**Informe final\* del Proyecto CQ061**  
**Dictamen Técnico y Manifestación de Impacto Ambiental para el proyecto de restitución de playas de Cancún**

**“DICTAMEN SOBRE LA RECUPERACIÓN DE PLAYA DE NIZUC-CANCUN Y SOBRE LOS ESTUDIOS Y DOCUMENTOS CONSULTADOS AL RESPECTO”**

**(CQ061)**

**SECCION 01**  
RESTITUCION DE PLAYAS

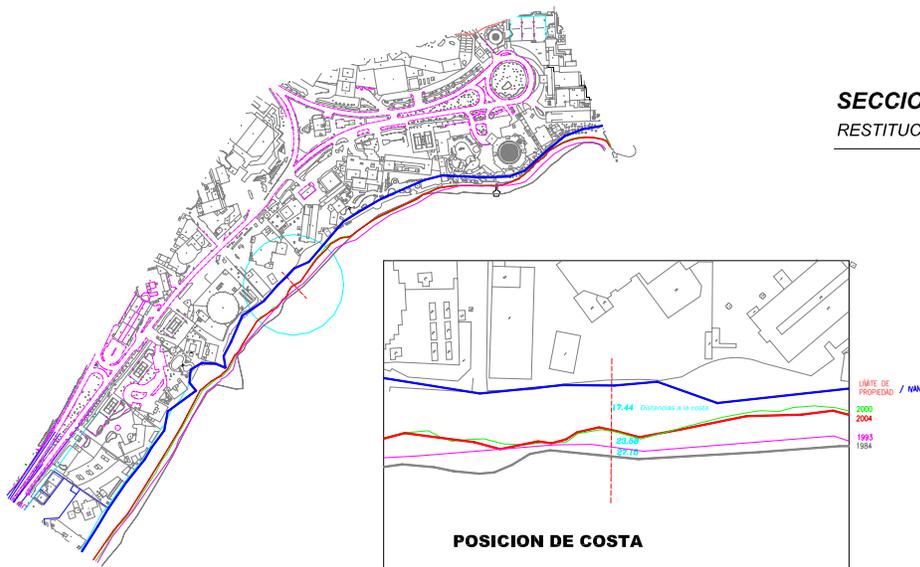
- En la sección 01 el retroceso habido se ha mostrado en todas las ocasiones. Sorprende la estabilidad entre 2000 y 2004 y es alarmante la pérdida total en 2004 con el Iván. Todo ello se muestra en todos los puntos a un lado y otro de la sección en unos 100 metros a lo largo de la

costa. Y no se observan excepciones a ello en un entorno de un kilómetro afectando a la fachada sur de Punta Cancún, aunque los valores de las variaciones van siendo diferentes. Con todo, los caracteres expuestos como más llamativos se mantienen –salvo que en largos tramos la estabilidad entre 2000 y 2004 no es tan absoluta; y que en un par de puntos singulares, donde la propia línea de costa es rocosa, la magnitud de los retrocesos se atempera por la resistencia del propio arrecife costero. En todo caso la erosión del Iván causó un retroceso mayor que el neto desde 1984 en prácticamente toda la longitud del tramo. A observar que en 1993, el efecto de apoyo y abrigo de Punta Cancún, había permitido recuperar, tras el Gilberto, más playa de la de 1984 en sus inmediaciones.

**SECCION 02**  
RESTITUCION DE PLAYAS

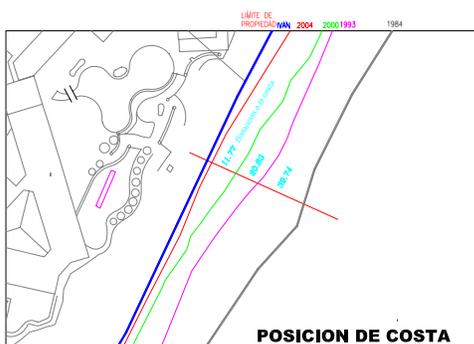
- En la sección 02, sin embargo el retroceso con el Iván fue pequeño frente a los anteriores, pero es que prácticamente no había ya playa seca. Es aquí donde el retroceso se muestra muy persistente desde el origen, perdiéndose casi la mitad de la plataforma seca de la playa en cada período observado, de modo que la recuperación que sucedió al Gilberto sólo alcanzó a la mitad de la

playa seca previa al mismo, y que la reducción entre 2000 y 2004 casi iguala a la del 1993-2000, esto es, con manifiesto acentuamiento del proceso. En el entorno “próximo” de los cien metros las cosas suceden del mismo modo. A mayores distancias se perciben algunos cambios; hacia el norte, por ejemplo, las variaciones suceden con creciente similitud con las de la sección anterior, de modo que el efecto del Iván crece hacia el norte hasta ser el más significativo, y que la apariencia de estabilidad desde el 2000 también es creciente; también hay tramos en que el retroceso entre 1993 y 2000 se reduce o incluso se cambia en avance; todo ello indica que desde esta sección hacia Punta Cancún se recoge, por apoyo en ésta y de acuerdo con el modelo de Pelnard-Considerere, el transporte sólido que viene desde el sur en sus valores netos medios anuales. Hacia el sur sin embargo las cosas suceden como en la propia sección, con variaciones puntuales lógicas, de modo que algunos tramos sí tenían alguna playa seca antes del Iván y que los retrocesos muestran su persistencia creciente desde 1984.

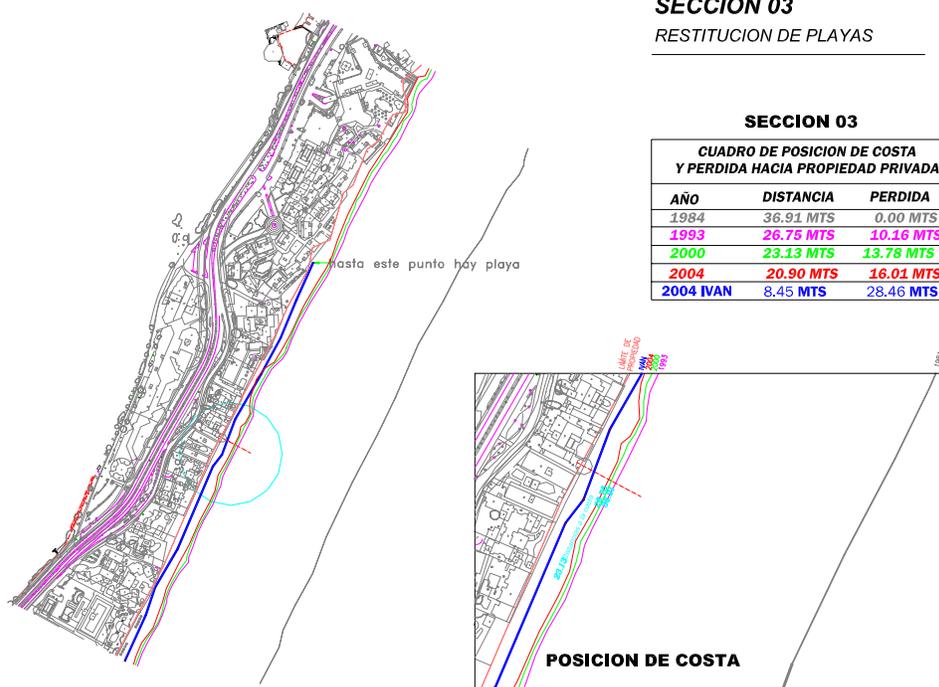
- En la sección 03 la erosión del Iván no consigue acabar con la playa seca, aunque el retroceso es notorio (más de la mitad de la misma); pero el resto de las características con los que éste se ha producido desde 1984 es semejante: progresivamente acentuado. Sin embargo se puede ver que el efecto de apoyo (el de abrigo ya no existe a esa latitud) de la Punta Cancún es ya reducido (modelo de Pelnard-Considerere), de modo que la recuperación tras el Gilberto (1993) ya no es tan significativa, y que la posición de la playa no recupera ni de lejos la que tenía antes (1984). (Debe

observarse que en el croquis la posición de la línea en 1984 está equivocadamente alejada. Debe revisarse el croquis). En el entorno cercano (100 m.) de la sección los procesos han sido muy semejantes, y lo mismo sucede en el entorno lejano hacia el sur (siempre con retrocesos crecientes esto es, el retroceso anual desde 2000 al 2004 es mayor que el desde 1993 a 2000, y entre 1984 y 1993, se produjo el factor Gilberto, que lo encubre); sin embargo hacia el norte a) hay un tramo de unos 50 m. en el que no se produjo retroceso con el Iván, y b) más allá el retroceso se muestra también y, a partir de los 400 metros aproximadamente, la playa seca desapareció tras el Iván, con anchuras previas, si bien muy reducidas en los puntos más alejados, importantes en algunos tramos (entre los cien y los 500 metros al norte de la sección, más o menos). Tendría interés, aunque secundario a los efectos de este trabajo, investigar las razones de a), imposible de realizar con el mero croquis, pero las de b) están en que ahí se encuentra el límite del tramo norte afectado por el trasvase de arenas por delante de la Punta Cancún en temporales.

**SECCION 04**

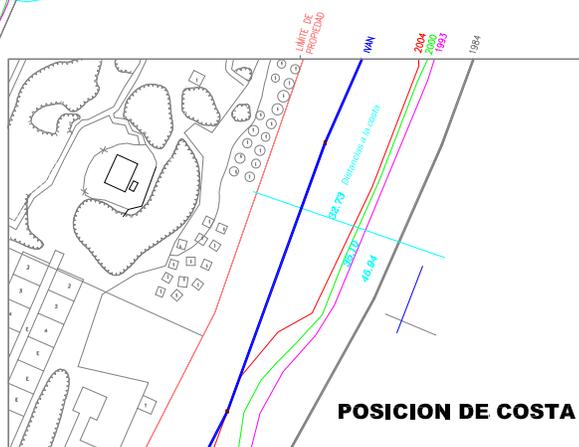
- En la Sección 04 los procesos han sido análogos a los de la sección anterior: recuperación pero insuficiente tras el Gilberto, erosión importante pero no completa durante el temporal del Iván, retrocesos persistentes (aunque no siempre crecientes en esta sección) desde 1984 y mantenimiento de playa seca (14.40 m. aquí) incluso tras el Iván. En su entorno próximo ( $\approx$  100 metros) se encuentra un punto al sur en el que de nuevo el Iván no produjo retroceso de la línea de costa (y hay otros dos puntos en el entorno lejano 400 y 500 m. al sur en los que es pequeña sin llegar a anularse); estos fenómenos puntuales, iguales al expuesto en el entorno de la sección anterior, tienen interés pero requiere reconocer el terreno en detalle; no es posible explicarlos con sólo los croquis. El resto del entorno mantiene las condiciones y circunstancias del tramo sur de la sección anterior.

**SECCION 06**  
RESTITUCION DE PLAYAS

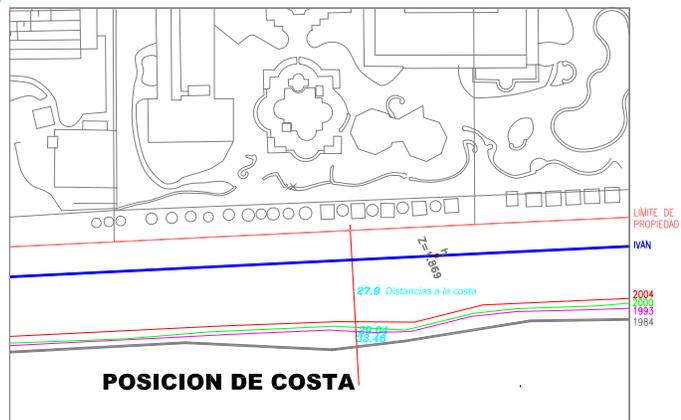
- En la sección 05, tanto en la propia sección como en sus entornos próximo y lejano, las cosas han sucedido en forma análoga a la sección anterior por lo que no ha lugar a comentarios especiales y lo mismo puede aducirse en lo fundamental respecto de la sección 06, aunque en la mitad sur del entorno lejano de ésta se pueden ver algunos avances de la línea de costa entre 1993 y 2000, e incluso un avance persistente desde 1984 en un tramo de unos cien metros a unos 300 metros al sur de la sección, siendo un tramo en el que se puede decir que hubo una cierta tendencia a la estabilidad, al menos de resistencia a la erosión de la playa seca, desde el Gilberto hasta el Iván. Y esta evolución del tramo 06 sur se mantiene, con algunos matices a lo largo de todos los tramos que incluyen las secciones 07 y 08 y sus entornos, en la segunda con algunas inversiones más relevantes incluso; además los efectos del Iván son menos importantes, mientras que la estabilidad y avances en distintas etapas entre 1984 y 2004 (Marzo) son muy notorias en muchos de sus tramos.

**SECCION 09**

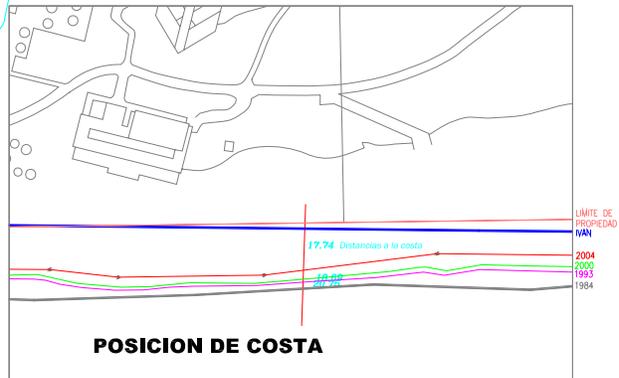
- En la sección 09 vuelven a cambiar las cosas. Cerca de esta sección se encuentra ya la zona de dunas y sin embargo la acción del Iván ya llevó la línea de costa por detrás de la curva de nivel que en tiempos señalaba el alcance de la duna en la parte norte del tramo entorno a esta sección. En la sección misma la playa seca llegó casi a desaparecer también (menos de 2 metros) tras el Iván, y el retroceso de la línea de costa nuevamente se muestra progresivamente creciente desde 1984, si bien seguramente por la proximidad de la duna, reguladora, se ha producido en forma muy atemperada hasta la ocurrencia del Iván. En su entorno próximo sucede lo mismo, y en su entorno lejano se observa una evolución desde las características evolutivas y de estabilidad de las secciones anteriores, que se manifiesta en el norte de este tramo, a las condiciones de nuevo progresivamente reductoras de playa seca que se manifiestan crecientemente hacia el sur del mismo.

## SECCION 10

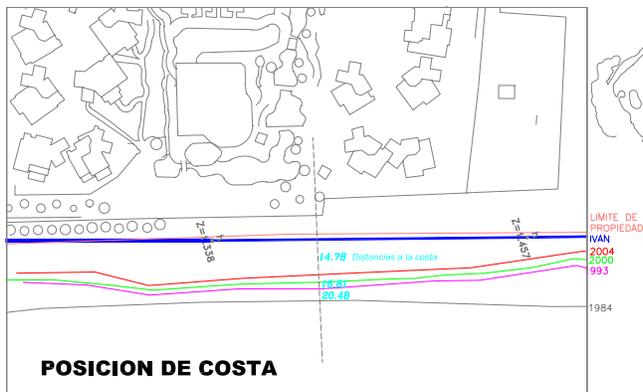
- En la sección 10 continúan evolucionando los procesos de la misma manera descrita en la sección anterior, pero con crecientes tasas anuales de retroceso de la línea de costa hasta alcanzar, tras el Iván, una situación casi idéntica (menos de dos metros de playa seca) a la de aquélla. Y, dentro de la variabilidad a lo largo de la costa propia de los procesos litorales en playas rectilíneas pero con ocupaciones de la costa también en variación discontinua, en el entorno de la sección, tanto en el próximo ( $\approx 100$  m) como en el lejano ( $\approx 1000$  m), las características de la evolución de la costa siguen siendo también las mismas que en el tramo anterior. Algunas angulosidades deben obedecer a singularidades topológicas que no se perciben en este tipo de información, su interés es sobre todo para la investigación, pero se citan como llamada de atención.
